改善箇所説明図

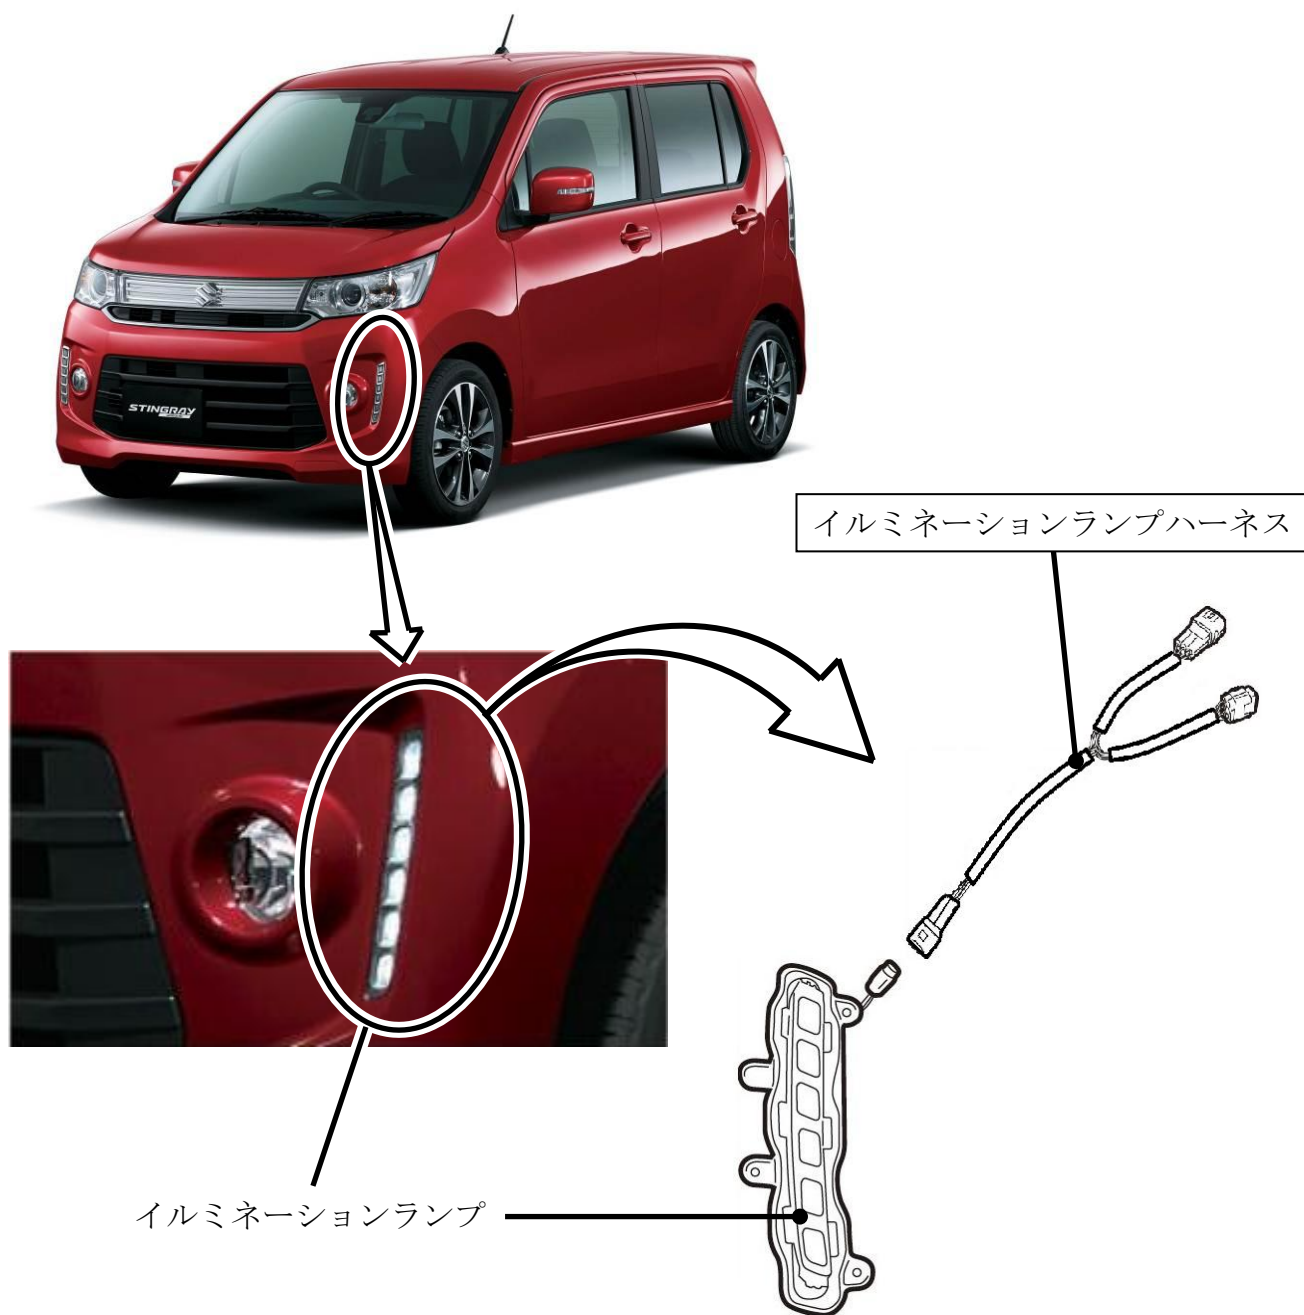
イルミネーションランプが装着された車両において、当該ランプのハーネスの配線を誤ったため、走行用前照灯に切替えた際に、イルミネーションランプが消灯するものがある。最悪の場合、前照灯切替え用の電磁スイッチが作動せず、走行用前照灯からすれ違い用前照灯へ切替えができなくなるおそれがある。

イルミネーションランプハーネスを良品と交換する。
